Bilag 4. Høringssvar fra forudgående høring

Stenstrup Teglværk Angående høring om udvidelse af Pedersminde Teglværk.

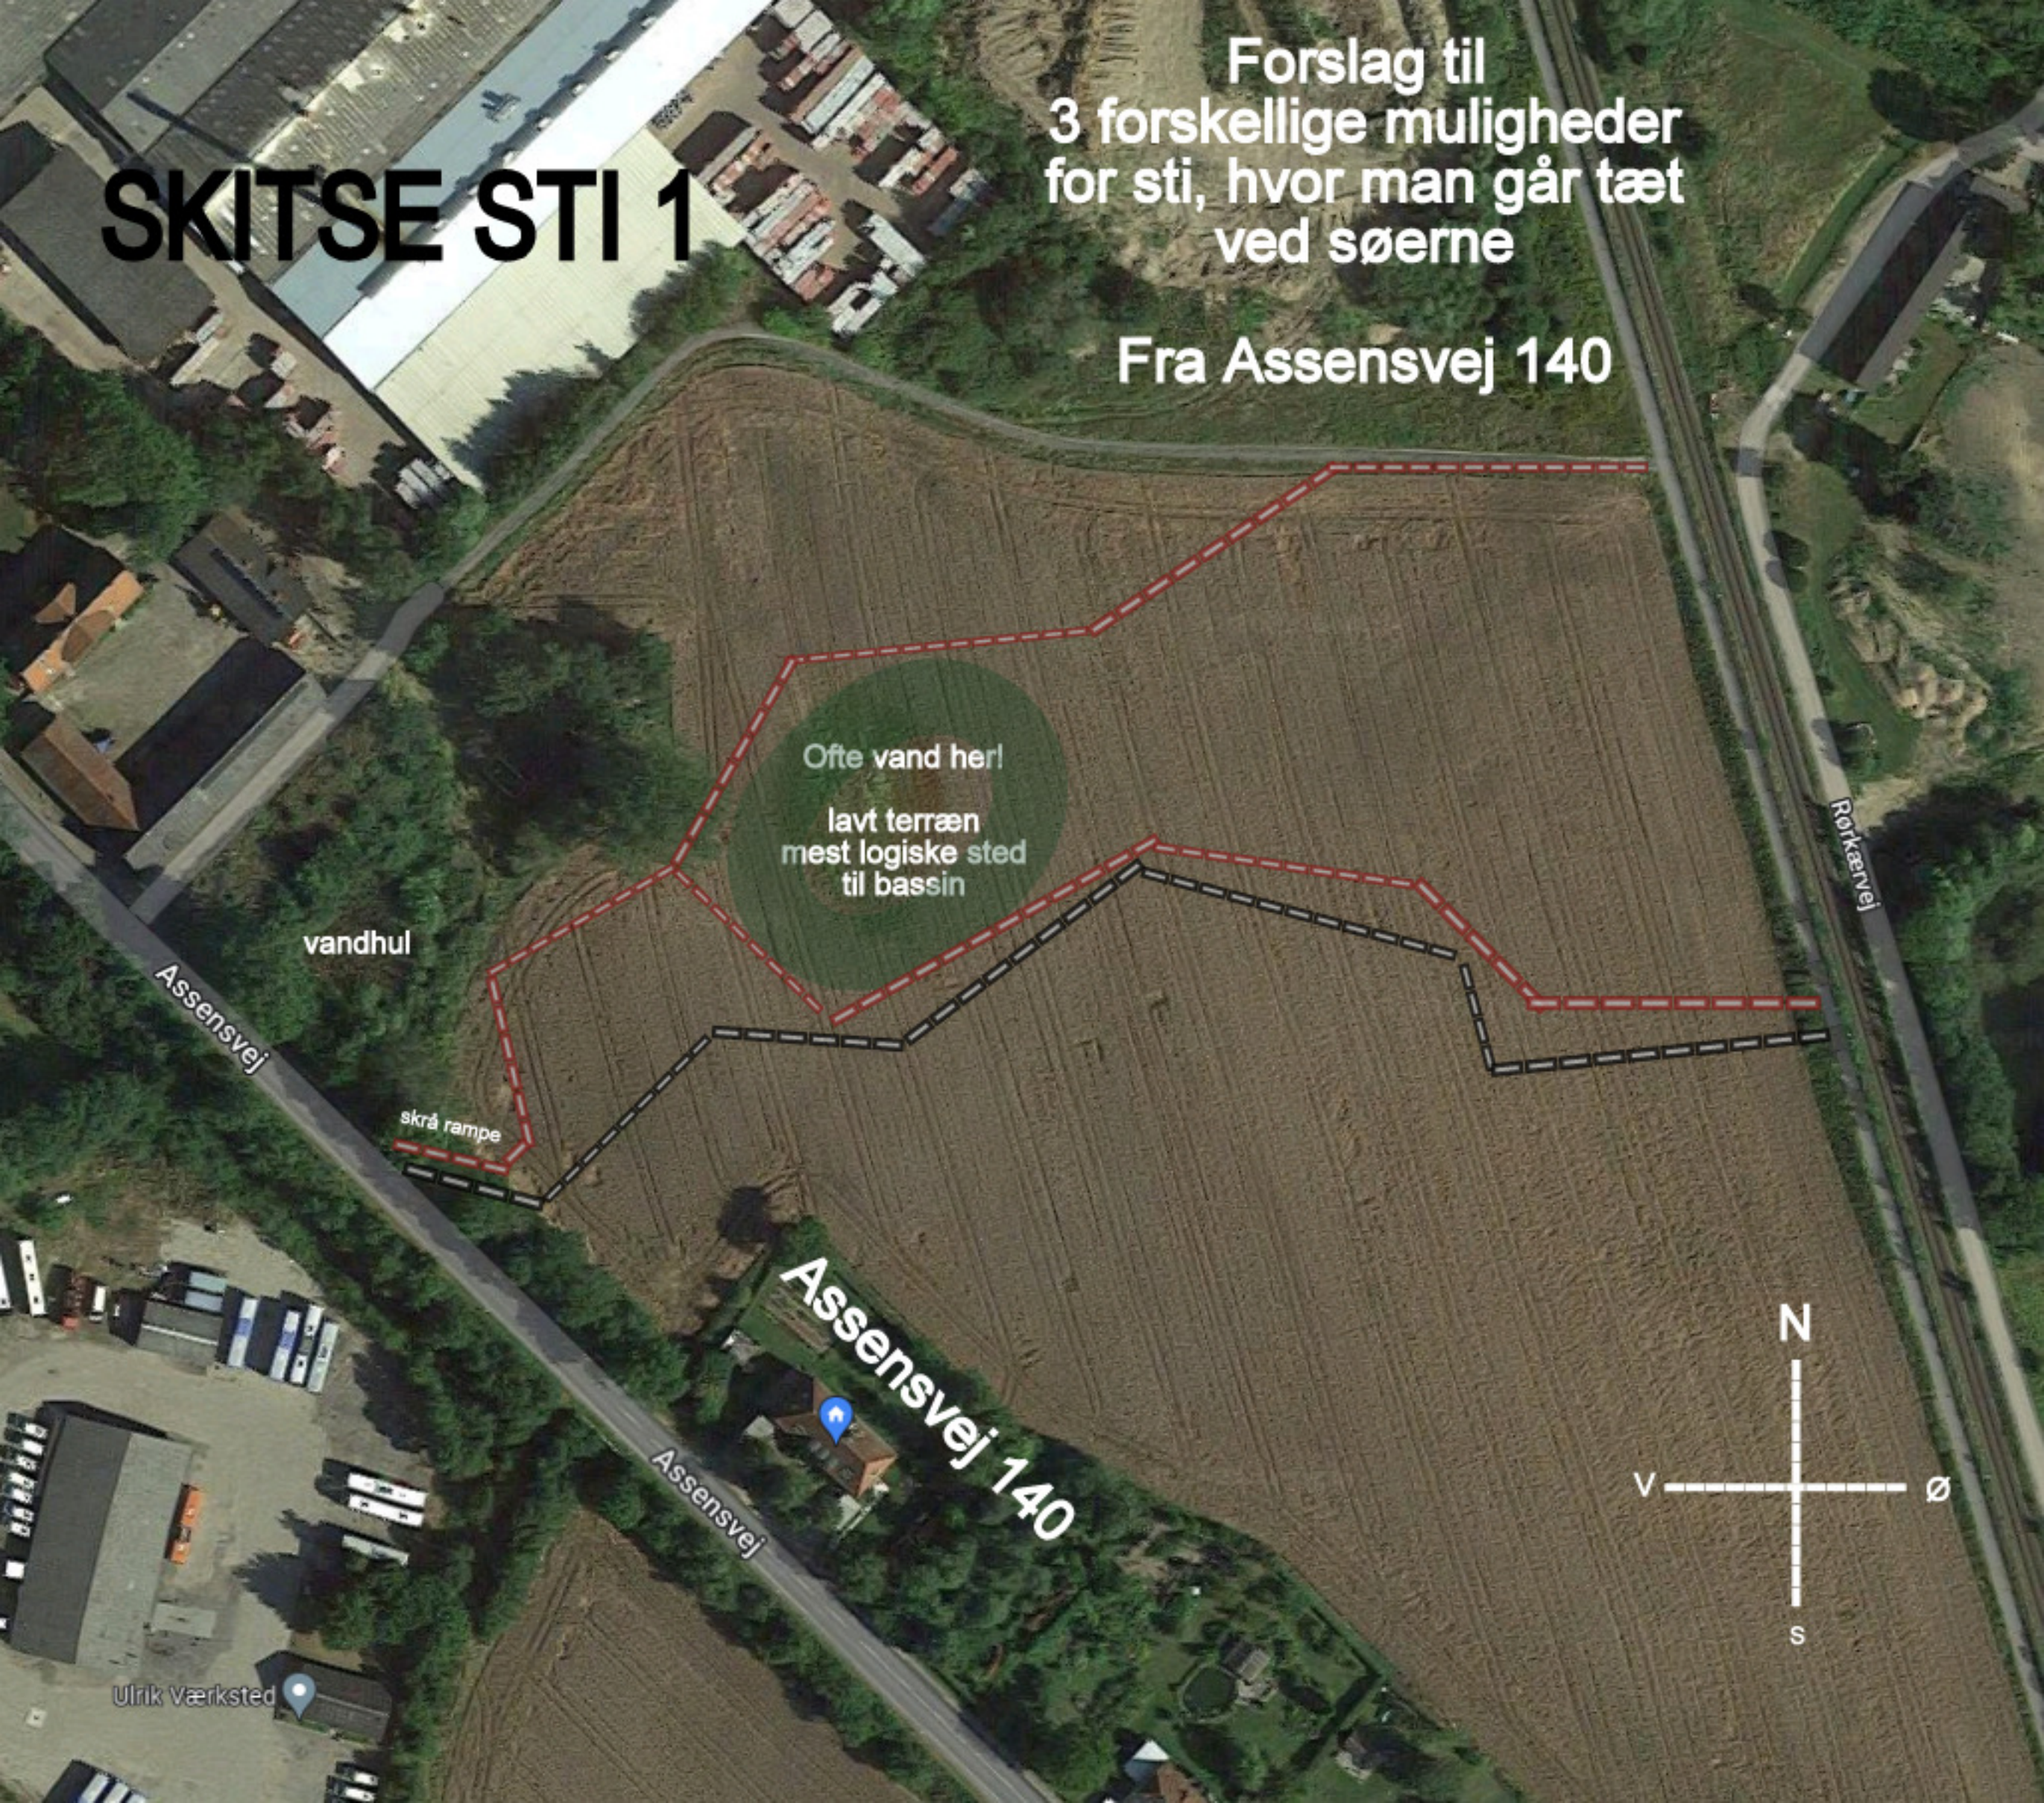
A – Skitse 1: Der vil komme mest naturligt forløb på stien, ved at den går ned fra Assensvej på en skrå rampe, og DIREKTE IND på arealet, så man kigger ind imod "Sø" og "Bassin", som skitseret på vores egen skitse 1. Vi har 3 forskellige forslag til sti, som IKKE vil forstyrre vores privatliv.

Vores skitse er lavet ud fra at "Bassin" lægges, hvor terrænet faktisk ER lavest, og hvor der tidligere ofte stod vand hele vinteren.

Stien kan anlægges med bløde snoninger hen langs de vandhuller og bassiner, som der kommer til at være fremover. Så vil stien få høj rekreativ værdi, efterhånden som det gror til med buske og træer.

Når der alligevel skal flyttes jord til et regnvandsbassin, vil det være nærliggende at lave en rampe der går skråt ned fra Assensvej, så man får en naturlig start på stien. Efter kommunens egen tegning om sti over til banelegemet, så skal der OGSÅ fyldes jord op til en rampe op til banestien, fordi der er flere meters højdeforskel ved mark / banelegeme.

B - Skitse 2: Kommunens eget forslag til sti og placering af Bassin: På tegningen er Bassin ulogisk placeret, fordi det IKKE er det laveste terræn.

MEN HVIS Bassin SKAL ligge meget tæt ved N-hjørnet af vores grund, så vil vi protestere imod at stien skal gå imellem Bassin og vores baghave.

Vi vil i stedet foreslå et forløb som på skitse 2 – hvor stien også får et meget mere attraktivt forløb mellem Sø og Bassin. På den måde vil forløbet af sti, heller ikke genere vores privatliv.
